У прилици смо да Вам се обратимо са молбом да се реагује у вези са тренутном ситуацијом и стањем, али и дугорочном заштитом Меморијалног комплекса Слободиште у Крушевцу, аутора архитекте Богдана Богдановића са сарадницима Светиславом Живићем и Томиславом Милановићем, а по идеји Добрице Ћосића.

Прилог 1

ПГР

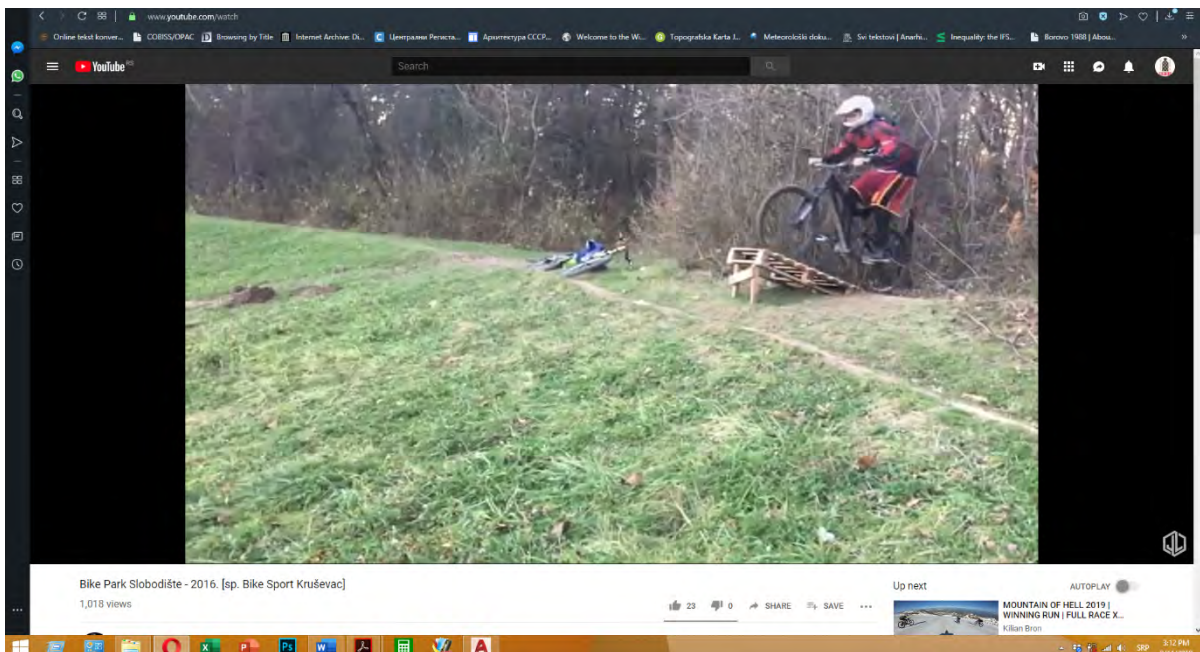
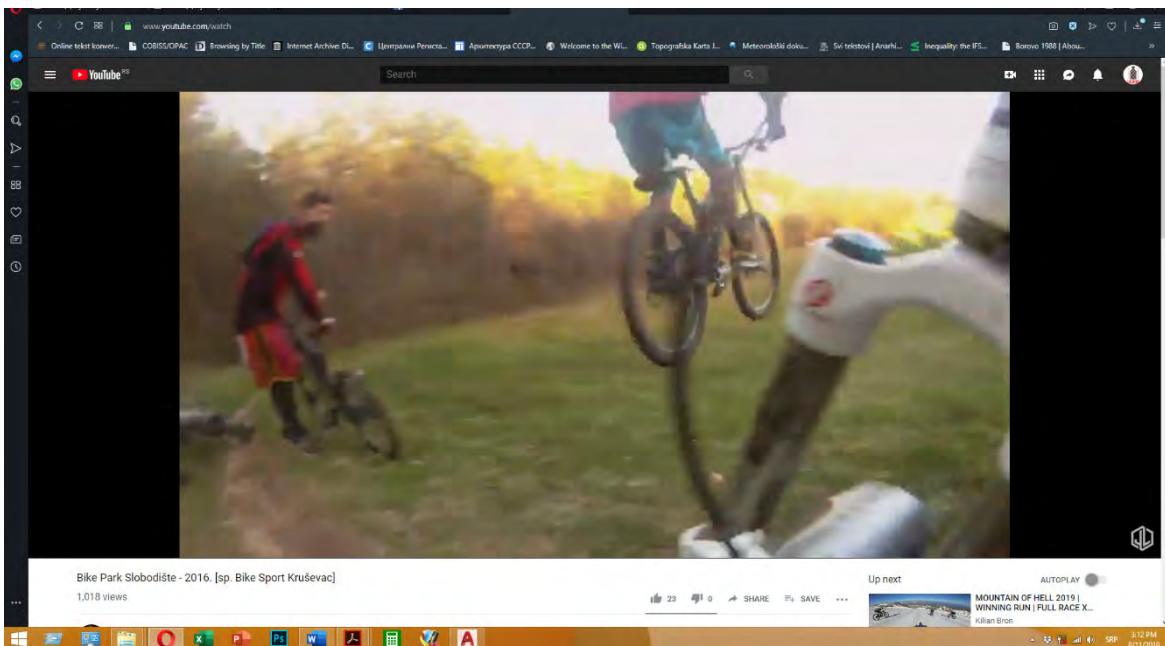
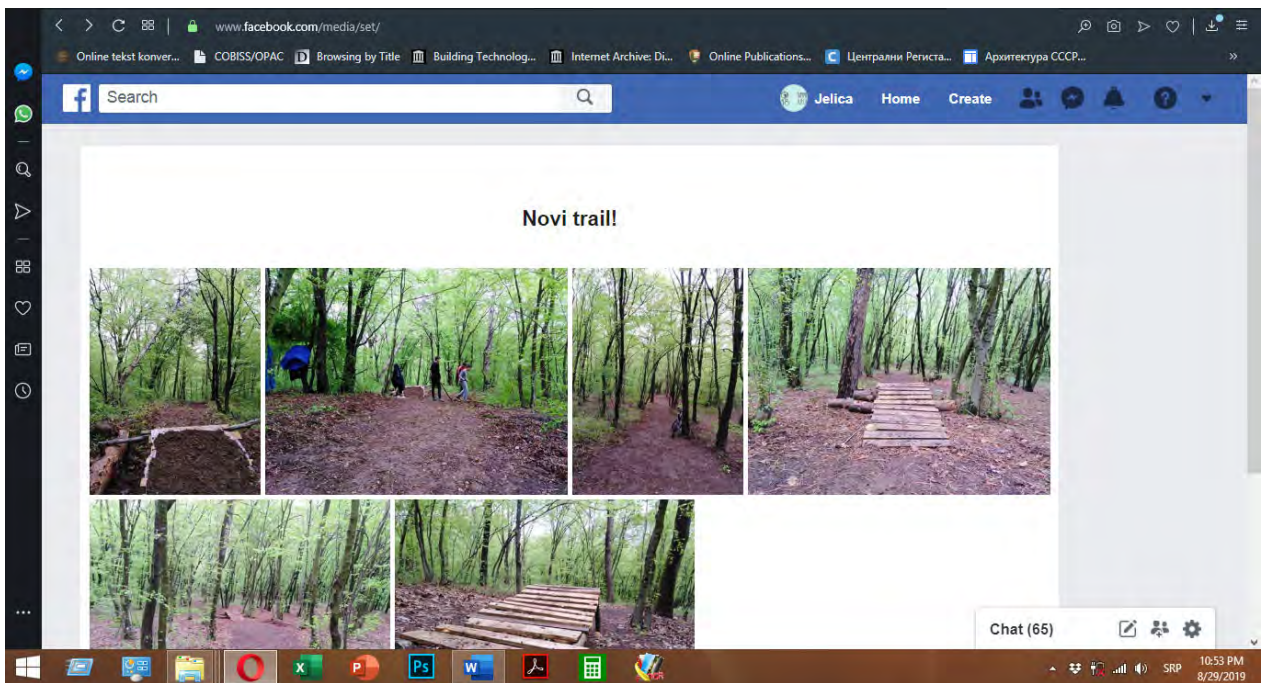
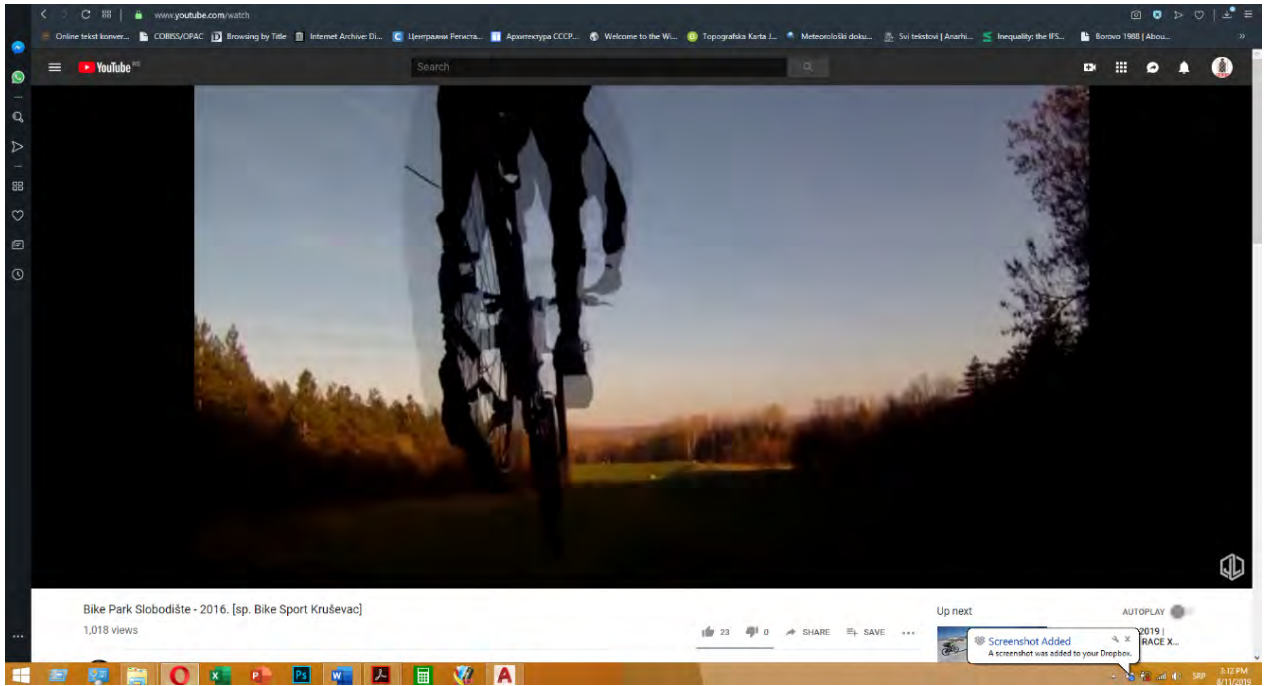
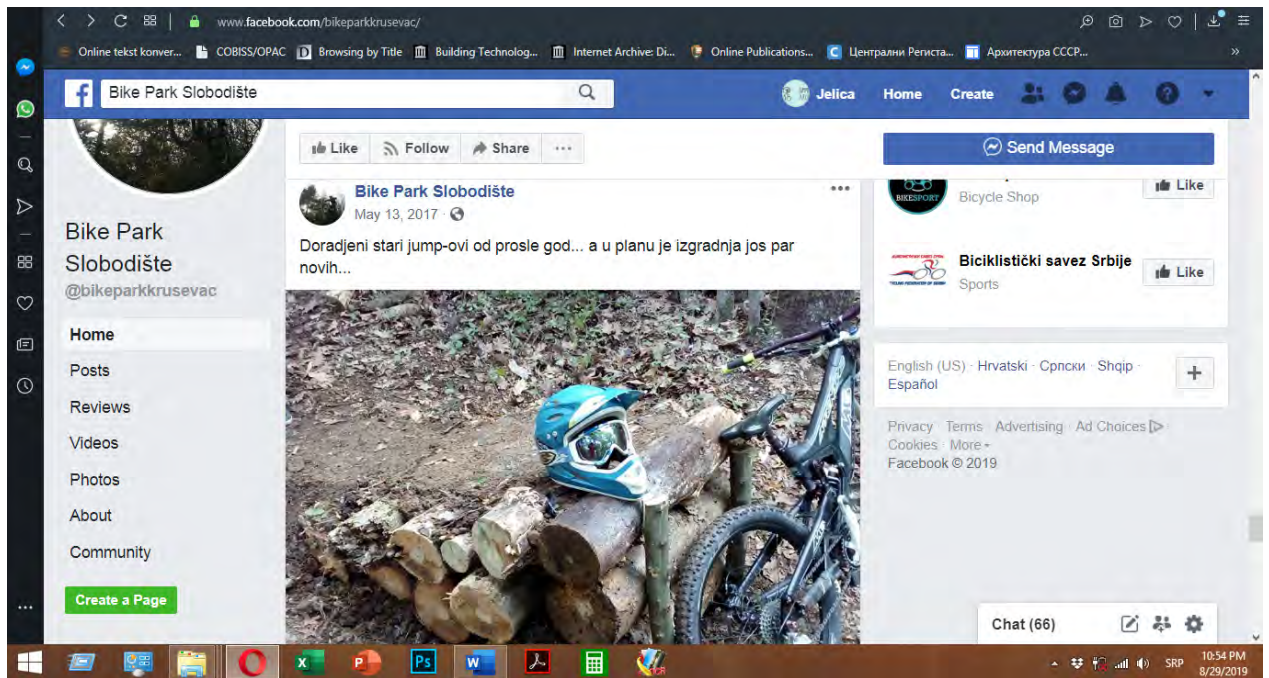
Не постоје услови надлежног органа који се бави заштитом споменика културе. Такође, недостају услови надлежног органа који се бави заштитом животне средине. Ових услова нема у документацији, нема их у излистаном садржају ПГР, а у самом тексту се позивају на услове издате за потребе израде ГУП и на услове издате за потребе израде ПГР којих нема. Ово је посебно битно због тога што се "Дино парк", према ПГР, планира у зони намењеној за становање / комерцијалну намену / парк суседства, а да су за сваку од ових намена прописана ограничења тј. каже се да "нису дозвољени садржаји рекреације и забаве који имају негативан утицај на стамбене објекте".

ПГР прописује да је ОБАВЕЗНА ИЗРАДА УРБАНИСТИЧКОГ ПРОЈЕКТА ради изградње "Дино парка". Наиме, парцела 2610/17, где је према достављеном ПДР предвиђен "Дино парк", налази се у зони 4.3.2. чија је претежна намена становање, а допунска (у односу 60:40) комерцијална делатност, док су паркови пратећа. С обзиром да Локацијски услови пројекат дефинишу као "јавни парк", то значи да је претежна функција парцеле у потпуности замењена пратећом функцијом. Ово није недозвољено, али је ПГР-ом (део 3. Правила грађења, 3.4. Локације за које је потребна израда урбанистичког пројекта) одређено да је за "изградњу објекта пратеће (компатибилне) намене, уколико је пратећа намена заступљена више од 50% површине објекта претежне намене" обавезна израда УП.

Део парцеле 2610/17 се налази и у зони 4.3.5. која је одређена за "јавне функције - парк суседства". Како је могуће да иста парцела буде подељена на две различите функције од којих једна јавне намене, а друга остале намене. Становање је такође проблем, који је требало да уде решен претходном парцелацијом ове парцеле у складу са делом 3.5. Локације за које је потребна израда пројекта парцелације, односно препарцелације ПГР-а, који указује на ту обавезу "за све јавне површине у оквиру плана (паркове, тргове, скверове, улице и др.) по указаној потреби ради формирања грађевинске парцеле", али то није учињено.

За функционисање парцеле 2610/17 неопходна је изградња јавне саобраћајнице на КП 2610/13, поготово ако се узме у обзир да је планирана изградња чак 21 паркинг места у дну парцеле. Због тога је у склопу Локацијских услова морала да се нађе и напомена о обавези инвеститора да за потребе издавања грађевинске дозволе достави уговор са имаоцем јавних овлашћења или други доказ о обезбеђењу недостајуће инфраструктуре тј. изградње приступне саобраћајнице, међутим Локацијски услови имају само назнаку "Приступ кат. парцели 2610/17 К.О. Крушевац се остварује са новопланиране саобраћајнице у складу са Планом генералне регулације „Југ“ у Крушевцу (кат. парцеле бр. 2610/13 К.О. Крушевац)". Ни грађевинска дозвола не садржи податак да је потписан овај уговор.

Такође, мишљења смо да је у супротности са Уредбом о локацијским условима да локацијски услови за "Дино парк" не садрже податак о броју потребних паркинг места.
